新規制基準及び
高浜発電所3・4号機の設置変更に関
する審査書の概要

平成27年3月

2. 高浜発電所3・4号機の 設置変更に関する 審査書の概要

高浜発電所3・4号機の設置変更に関する 審査書の概要

基準地震動

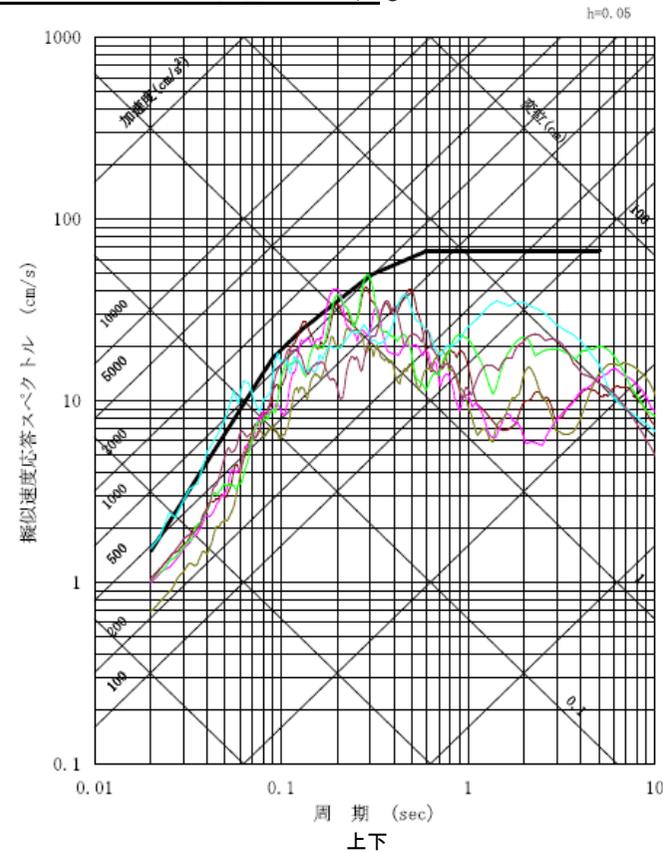
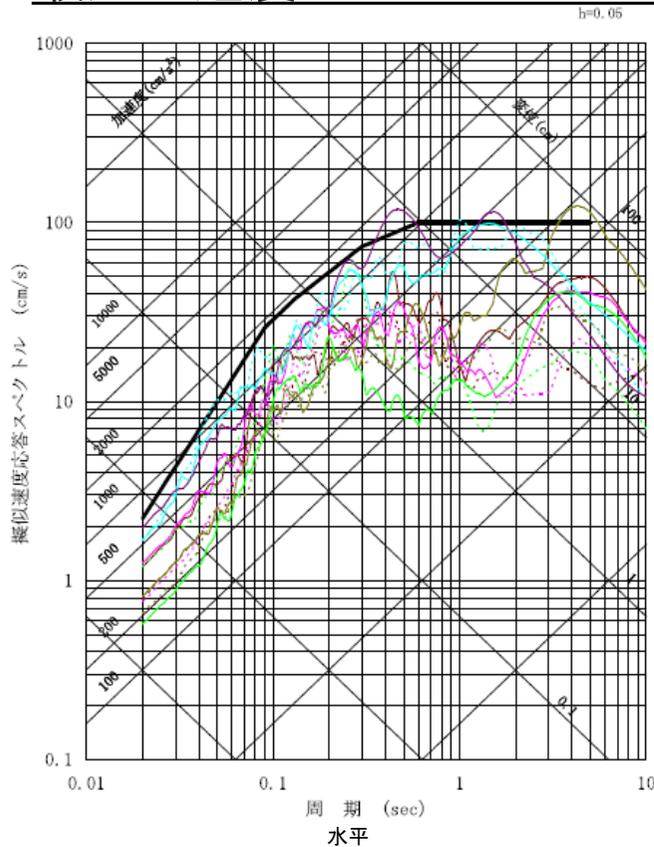
- 周辺活断層について、事業者は、申請当初FO-A～FO-B断層の2連動として評価。審査において、熊川断層の連動も考慮する必要性を指摘し、3連動としての評価に変更。
 - ・有識者にも審査会合に参加いただき、両断層の連続性について評価。
 - ・FO-A～FO-B断層と熊川断層との間に断層の有無が不明瞭な区間が相当あり、連動を否定することは難しい。
 - ・3連動を考慮することにより、FO-A～FO-B断層(長さ35km、マグニチュード7.4)ではなく、FO-A～FO-B～熊川断層(長さ63.4km、マグニチュード7.8)として地震動を評価
- 高浜の地下構造の調査等に基づき、震源断層上端深さを申請当初の4kmより浅い3kmで評価。
- 震源を特定せず策定する地震動として、全サイト共通の北海道留萌支庁南部地震だけではなく、地域性を考慮して鳥取県西部地震の震源近傍での観測記録に基づく地震動を追加。

申請当初の最大加速度550ガルから700ガルに引き上げ。

→7種類の基準地震動を設定。

原子炉出力の推移

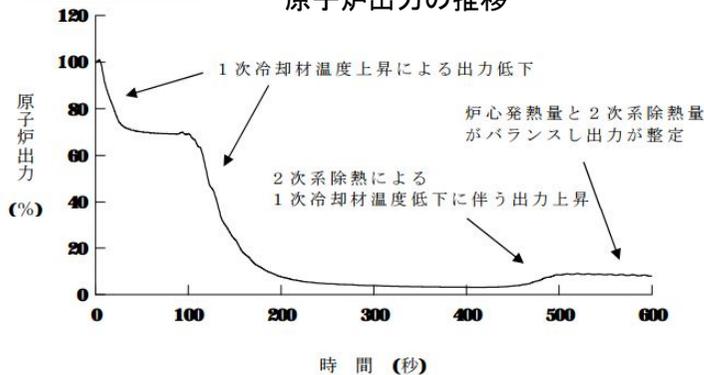
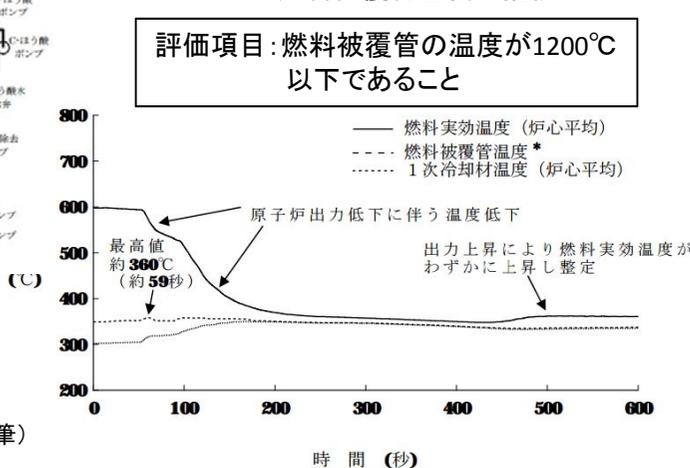
審査結果

申請者の解析結果について炉心損傷防止対策の評価項目を満足していること、当該対策及び復旧作業に必要な要員及び燃料等について計画が十分であることを確認。よって「原子炉停止機能喪失」に対する炉心損傷防止対策が有効なものであると判断。

燃料被覆管温度の推移

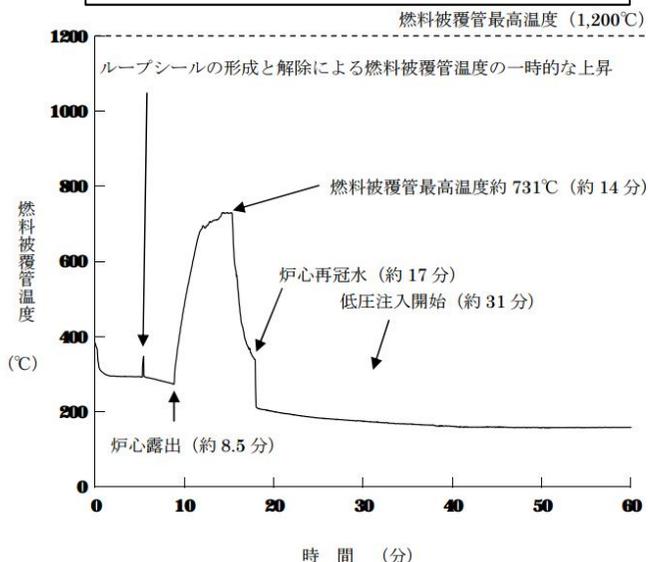
・燃料被覆管最高温度は1200°C以下を満たしている(下図)。

申請者の解析結果について、申請者が使用した解析コード、解析条件の不確かさを考慮しても、炉心損傷防止対策の評価項目を満足していること、対策及び復旧作業に必要な要員及び燃料等から、対策が有効なものと判断。

水素濃度の推移

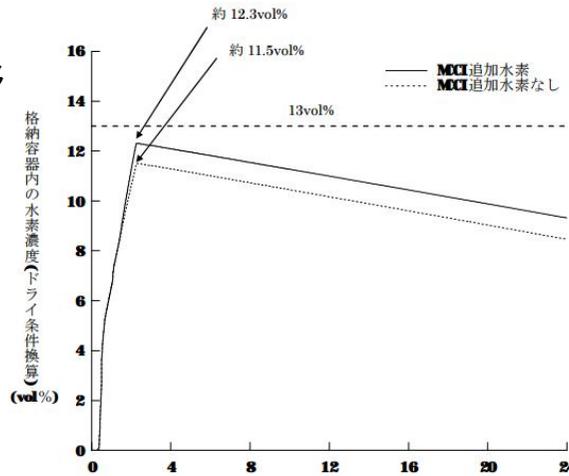
- 水素濃度の最大値は以下の通りとなった。炉心の75%のジルコニウムが反応した場合(規制要求)は約11.5%。さらにMCCIに伴い発生する水素の不確かさを考慮し、保守性を入れて評価した場合は約12.3%(右上図)となり、13%以下を満足した。
- 上記はPARのみの評価結果であるが、実際には、これに加えてイグナイタの効果も期待できるため、申請者の評価は十分に保守的である(右下図、赤線)。

申請者の解析結果について、申請者が使用した解析コード、解析条件の不確かさを考慮しても、格納容器破損防止対策の評価項目を満足していること、対策及び復旧作業に必要な要員及び燃料等から、対策が有効なものと判断。また、イグナイタは、水素が頂部に成層化する可能性も考慮して、格納容器ドーム部頂部付近にも設置することを確認。
